Súťažné podklady – Vysvetlenie

predmet zákazky: Robotizované zväracie pracovisko

číslo oznámenia: 05844-WYT

VO: 84/2017

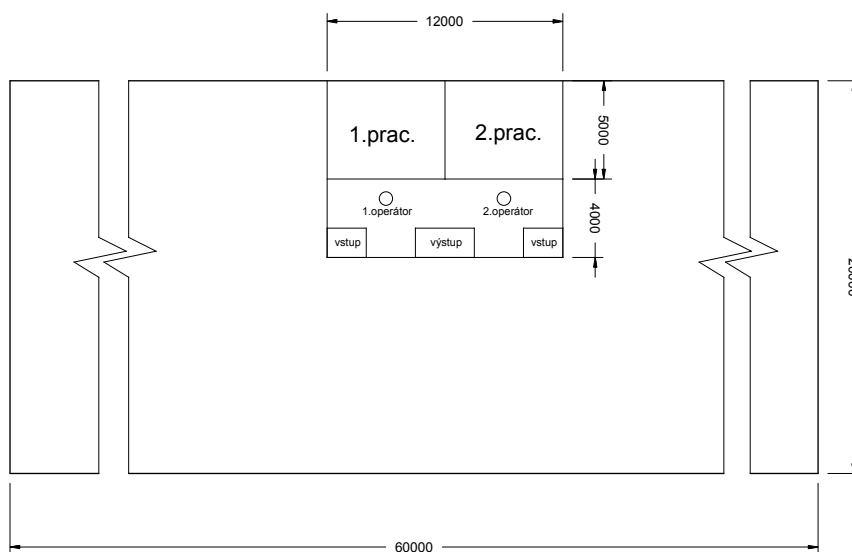
OTÁZKA Č. 1:

Kde v hale sa má zväracie pracovisko nachádzať?

OTÁZKA Č. 6:

Odhadovaný layout pracoviska – pravdepodobná pozícia paliet (ak sa používajú), zväracej bunky a operátora?

OTÁZKA Č. 9:

Máte k dispozícii fotografiu miesta, výkres haly, kde sa bude pracovisko osádzať?

Robotizované zväracie pracovisko (2 ks) sa budú nachádzať približne v strede výrobnéj haly (viac v nákrese).

Odhadovaný layout pracoviska, zväracej bunky a operátora je zakreslený v nákrese, ktorý tvorí odpoveď k otázke č. 1 tohto vysvetlenia.

Robotizované zväracie pracovisko bude inštalované v hale, ktorej náčrt tvorí odpoveď k otázke č. 1 tohto vysvetlenia.
